島根原子力発電所保安規定審査資料	
資料番号	保-10
提出年月日	2024年1月18日

島根原子力発電所
新規制基準への適合性確認に係る
保安規定変更認可申請（補正）について
（第17条関連 体制の整備 コメント回答）

2024年1月
中国電力株式会社

(2) 通信連絡設備に関する手順等

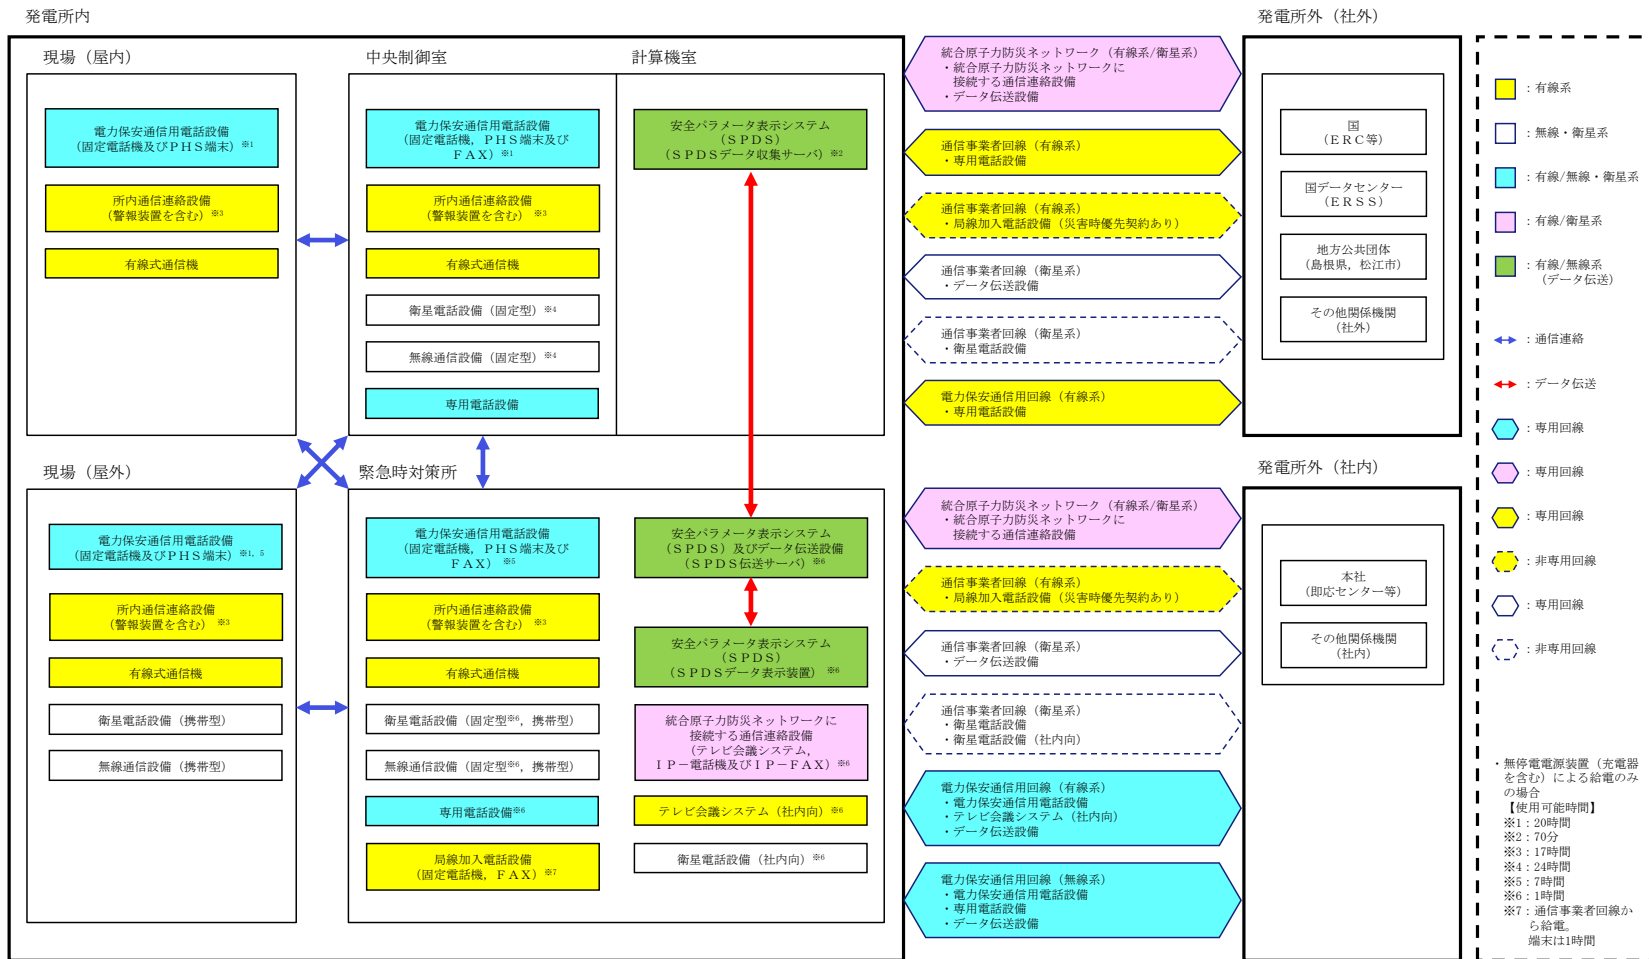
No	審査会合(3/28)指摘事項	回答	資料
1	火山影響等発生時の対応の整備について、実用炉則第83条第一号ロ(1)～(3)の対応について説明されているが、第四号の具体的な対応についても今後説明すること。	第四号の具体的な対応について、通信連絡設備の確保については建物内に配置した高圧発電機車により対応すること等を説明する。	スライド P.14～16
2	火山影響等発生時の体制の整備における炉心冷却等の対策について、あらためて保安規定の審査の中で説明が必要な項目を整理し、当該対策の有効性を説明すること。	火山影響等発生時の体制の整備における炉心冷却等の対策について、これまでの審査の中で説明していない項目、島根2号炉特有な対応等を整理した。併せて、当該対策により炉心の著しい損傷が防止できること等を説明する。	スライド P.4～21

火山影響等発生時における通信連絡については、降下火砕物の影響を受けない複数の通信連絡設備により機能を確保する手順等を整備する。
